Wettbewerb für ein Bezirksgebäude in Locle, Kt. Neuenburg.

Concours pour un Hôtel de district au Locle.

Extrait du Rapport du Jury.

1er Prix. No. 4. „Neige d'antan“.

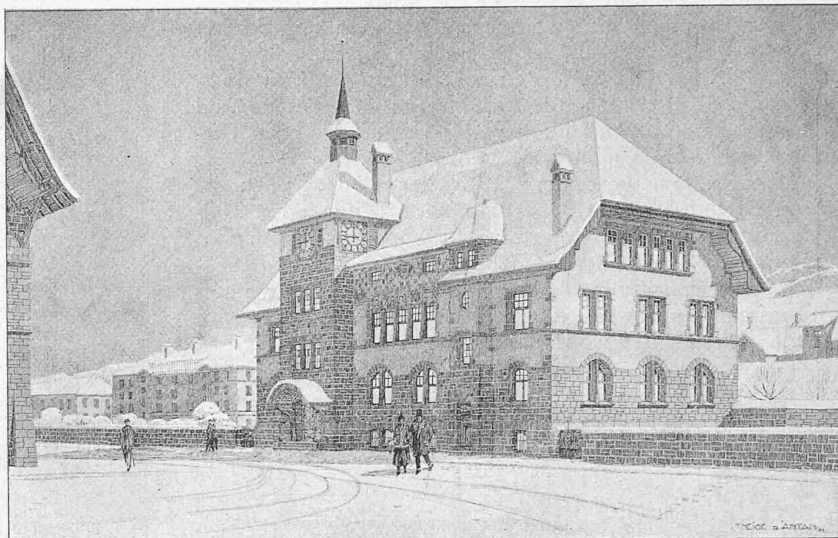
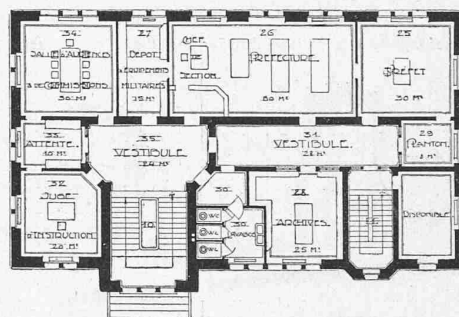
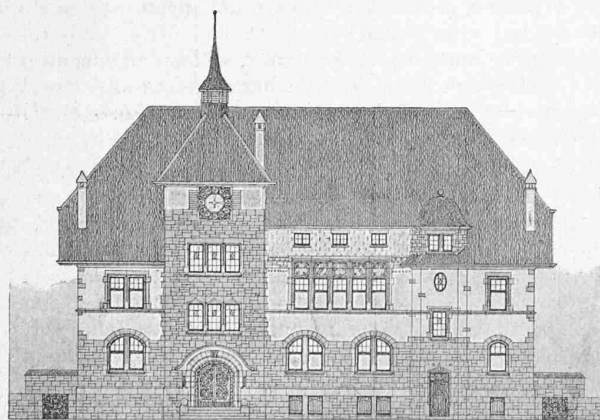
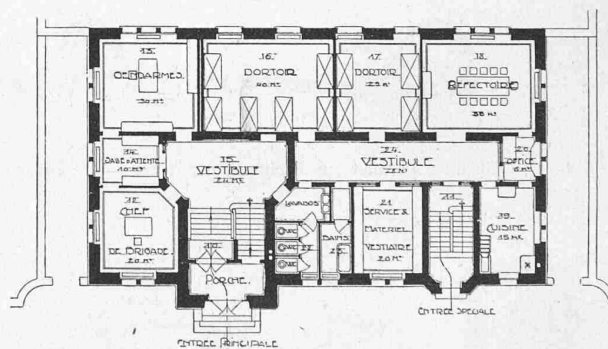
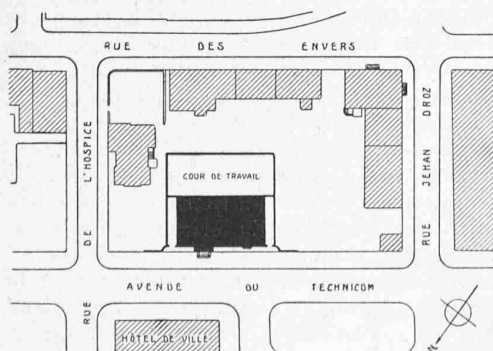
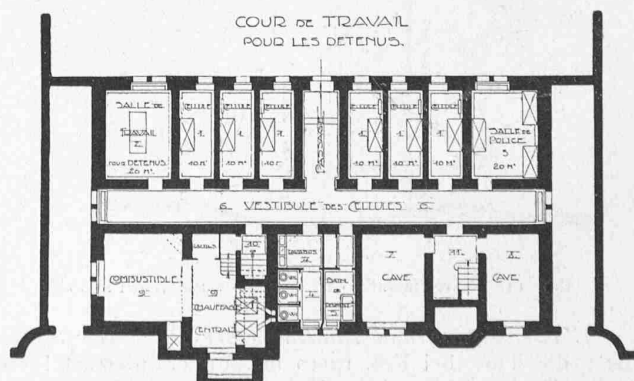
Projet No. 4 „Neige d'antan“. (Bâtiment à 4 façades). Les plans sont bien étudiés; les groupes de bureaux de la préfecture, du parquet et de la gendarmerie, d'une part, de la caserne de gendarmerie et des prisons, d'autre part, ont un accès normal et facile, respectivement par le grand escalier et l'entrée principale, par l'escalier et l'entrée de service, tous très bien placés sur la rue du Technicum. La relation des différents services est facilitée par la distribution simple et pratique des locaux. Il faut toutefois relever, au premier étage, l'exiguïté évidente du vestibule de la préfecture, qui fait palier de l'escalier principal et qui ne peut être isolé de celui-ci, et la situation du bureau du préfet, trop éloigné du vestibule et de l'escalier principal. En outre, quelques dispositions spéciales ne répondent pas exactement au programme de construction; l'éclairage des cellules et d'une partie des vestibules est insuffisant, plusieurs communications directes des locaux ne sont pas réalisées.

Les façades sont sobres et d'une belle tenue architecturale; elles ont bien le caractère qui convient à un édifice public d'une ville des montagnes neuchâteloises. L'entrée et l'escalier principal, l'entrée et l'escalier de service, orientés au nord, sont heureusement motivés par les deux tourelles intimement incorporées dans la façade. Les toitures simples, sans hors-d'œuvre inutile, sont bien adaptées au climat de la région. Il faut pourtant critiquer certaines réminiscences gothiques qui peuvent paraître déplacées dans un bâtiment du XX^{me} siècle; les meneaux séparant les deux grandes baies cintrées du rez-de-chaussée inférieur n'ont pas de raison d'être; la grande fenêtre à meneaux, du premier étage, dans la façade nord, n'a qu'un effet purement décoratif et n'est pas du tout justifiée par la disposition intérieure.

Le projet a un cube restreint, ce qui permettrait, dans des conditions normales, l'exécution avec la somme prévue au programme. Le rendu de la perspective est fait avec une très grande habileté.

IIme Prix. — Projet No. 35.

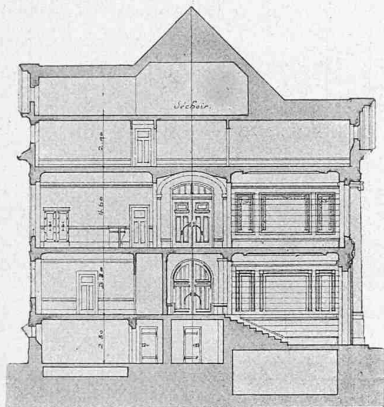
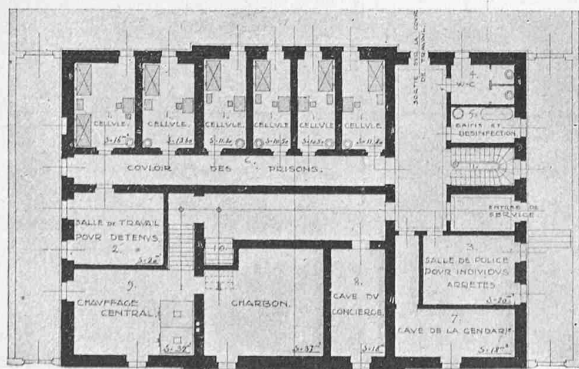
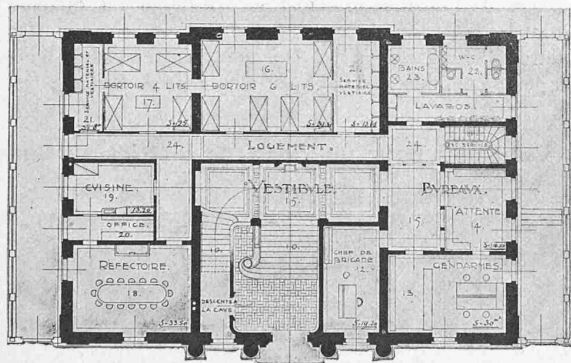
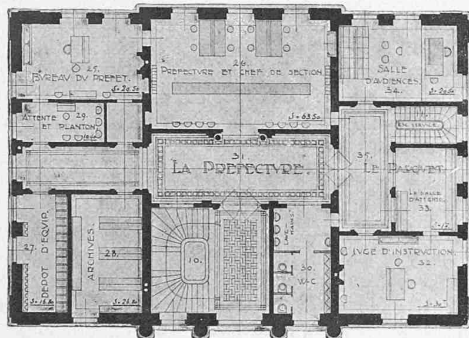
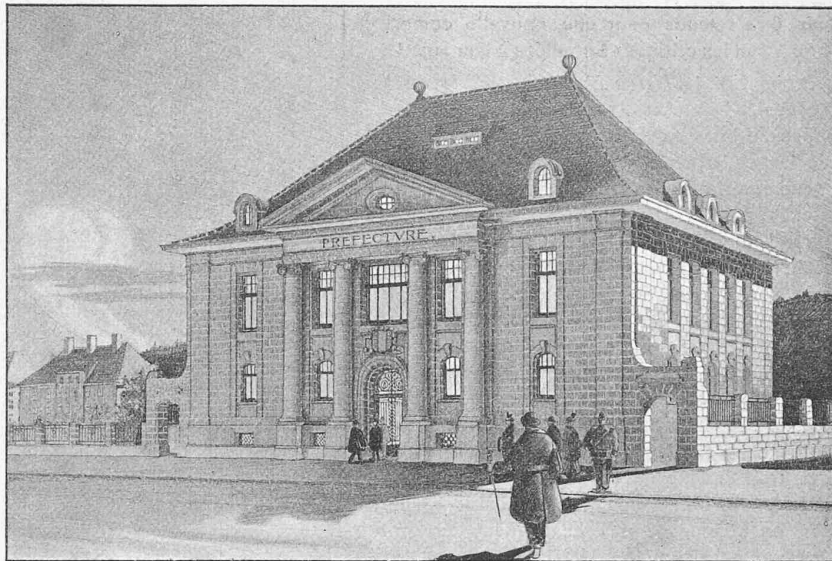
Projet No. 35. „Les Pylons.“ (Bâtiment à 4 façades). Projet très académique et de belle ordonnance classique. L'étage principal réalise une disposition de locaux qui est en rapport avec l'importance des services de préfecture et du parquet. Ce plan, élégamment conçu, assure au bureau principal de la préfecture un large dégagement sur un vestibule de belles proportions donnant lui-même dans le grand escalier principal. Le bureau du préfet, discrètement placé dans l'angle sud-est de l'étage, est pourtant facilement accessible au public depuis le dégagement d'entrée. Le service du parquet est, d'autre part, nettement groupé dans la partie ouest du bâtiment, tout en étant en relation directe avec le grand vestibule de la préfecture. La position de l'escalier de service qui sépare la salle d'attente de la salle d'audience est toutefois critiquable. Cette heureuse distribution de locaux n'a pas été aussi bien appliquée aux étages inférieurs, qui présentent des imperfections sérieuses: les lieux d'aisances sont orientés au midi, tandis que les salles de police et de travail le sont respectivement à l'est et à l'ouest, et le bureau du chef de brigade au nord. Le vestibule des cellules n'est pas en communication directe avec l'escalier de service. Le corridor de dégagement des locaux de service est complètement sombre; ce corridor est d'ailleurs superflu. Les fenêtres des cellules sont trop petites. Il en est de même des fenêtres éclairant les chambres du logement du concierge dans les combles. L'escalier principal est bien équilibré, mais les marches tournantes sont inadmissibles.

Les façades monumentales, d'un beau style classique, ont de bonnes proportions et caractérisent bien l'édifice public, mais elles sont trop somptueuses pour le modeste bâtiment que l'Etat de Neuchâtel projette de construire.

Le cube des locaux est élevé, ce qui est dû non seulement au développement du plan, mais aussi aux grandes hauteurs d'étages qui ne sont pas nécessaires. La construction ne serait pas réalisable avec le chiffre prévu au programme.

III^{me} Prix. Projet No. 9. „Pandore“. — Plans des étages et coupe. — Echelle 1:400.

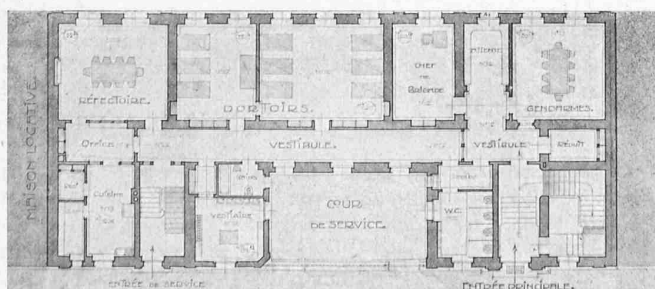
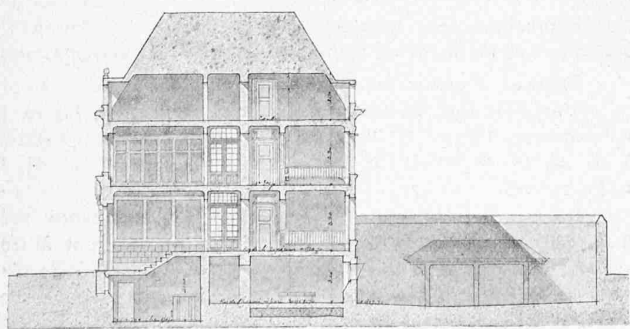
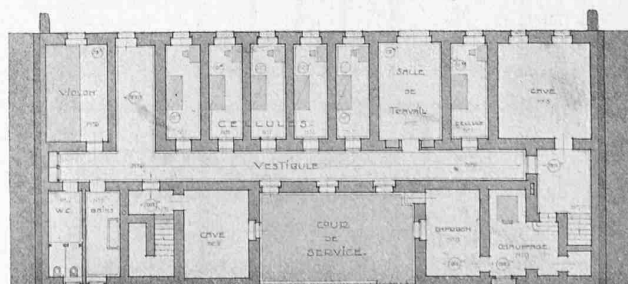
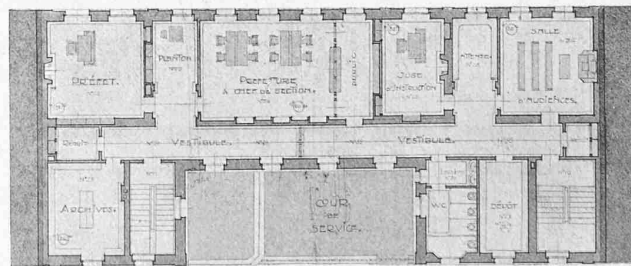
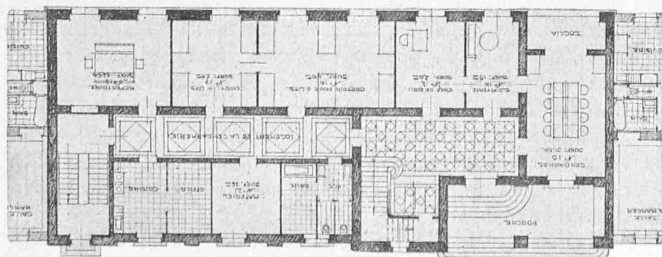
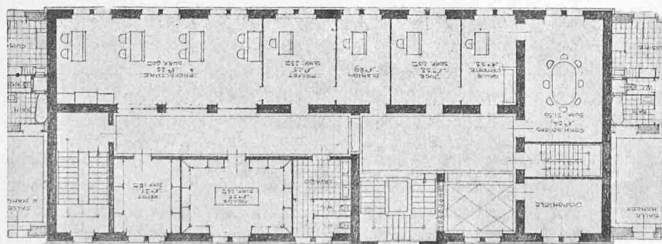
Les deux projets présentent des plans bien ordonnés, quoique d'inégale valeur. Les locaux habitables sont orientés au midi et les dégagements au nord. Le parti adopté d'un bâtiment à profondeur réduite, avec deux avant-corps séparés par une cour ouverte au nord, est une disposition qui assure d'une manière avantageuse l'éclairage et le dégagement des locaux. Toutefois, le programme n'a pas été complètement observé. Dans le projet No. 9, les cellules et la salle de police n'ont pas un éclairage suffisant; la communication du bureau du préfet avec le bureau des employés n'est pas réalisée; la situation des bureaux du parquet, qui doivent être en relation directe avec l'escalier de service, a été intervertie avec celle des bureaux de la préfecture, qui ont accès plutôt par l'escalier de service que par l'escalier principal; le passage de l'escalier principal au vestibule du premier étage est étriqué; les deux escaliers ne se différencient pas assez l'un de l'autre; l'escalier principal manque d'ampleur, ses dimensions sont à peine supérieures à celles de l'escalier de service; les vesti-

bules sont trop étroites, ce sont des corridors; l'office n'a pas d'éclairage ni d'aération directs; les lucarnes de l'appartement du concierge sont trop petites.

Ces défauts sont en partie corrigés dans les plans de la variante No. 9 A à trois façades, à tous égards mieux proportionnés que ceux du projet No. 9. Il faut pourtant relever ici la position défectueuse de la porte d'entrée principale, désaxée dans l'escalier.

Les façades sont très élégamment traitées dans le beau style du XVIII^{me} siècle, mais ici encore c'est plutôt un hôtel particulier qu'un bâtiment de services publics que l'auteur a présenté. Le dessin des façades et la perspective du bâtiment à deux façades indiquent l'aspect qu'aurait l'édifice le jour où des maisons locatives de plusieurs étages s'élèveraient à l'est et à l'ouest; cet aspect serait déplorable pour l'Hôtel de district et doit être une indication sur le choix du mode de construction à adopter.

Dans les deux projets, le cube du bâtiment est restreint et permettrait l'édification dans les limites de prix inscrites au programme, en tant que les conditions de la construction soient normales.

Le très habile rendu de la perspective du projet principal mérite une mention spéciale.

Mention honorable avec proposition d'achat. Projet Nr. 42. „Louvain“.

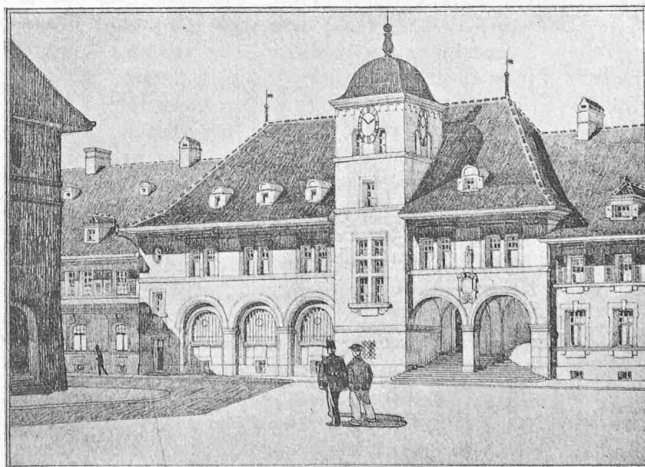
Projet No. 42. „Louvain“. (Bâtiment à deux façades). La distribution des plans est bien comprise, le programme généralement observé. Les locaux d'habitation sont orientés au midi, les locaux de service, les dégagements et les escaliers au nord. Le porche, de bonne proportion, à l'entrée principale, est une heureuse disposition qui se justifie parfaitement au Locle.

Les cellules sont placées en sous-sol, selon la définition de la loi sur les constructions. Les fenêtres éclairant ces locaux sont insuffisantes. Les cheminées prévues devant les baies des cellules, pour intercepter les communications visuelles entre les détenus et les habitants des maisons voisines nuisent à l'éclairage des cellules. Les lieux d'aisances et la cabine de bains, à l'étage inférieure, manquent de lumière; le bureau des gendarmes n'a qu'un éclairage indirect. Les vestibules sont mal éclairés; ils sont en outre disposés de telle manière qu'il est difficile de les séparer suivant les services qu'ils doivent dégager. L'escalier principal n'est pas continué jusqu'aux combles; il est remplacé, à partir du premier étage, par un second escalier de service placé à l'extrémité ouest du bâtiment. Les lucarnes des chambres sont trop petites. Il n'existe pas de communication directe entre la rue et la cour; il faut passer par le bâtiment.

Dans leur ensemble, les façades, de conception moderne, inspirées de traditions médiévales, sont très intéressantes. Toutefois, les arcades de la façade nord, parfaitement justifiées pour le porche, sont discutables ailleurs, où elles n'ont qu'une valeur purement décorative. Les fenêtres qu'elles encadrent donnent l'impression d'un remplissage fait après coup.

La tour de l'escalier principal caractérise bien celui-ci, mais elle ne se justifie plus si l'escalier n'est pas continué jusqu'aux combles. Le bâtiment, édifié d'après le projet, exigerait que les maisons voisines à l'est et à l'ouest fussent construites moins hautes que l'Hôtel de district, ce qui sera difficile à réaliser.

Le bâtiment a un cube élevé; la construction ne pourrait pas être réalisée avec la somme prévue.
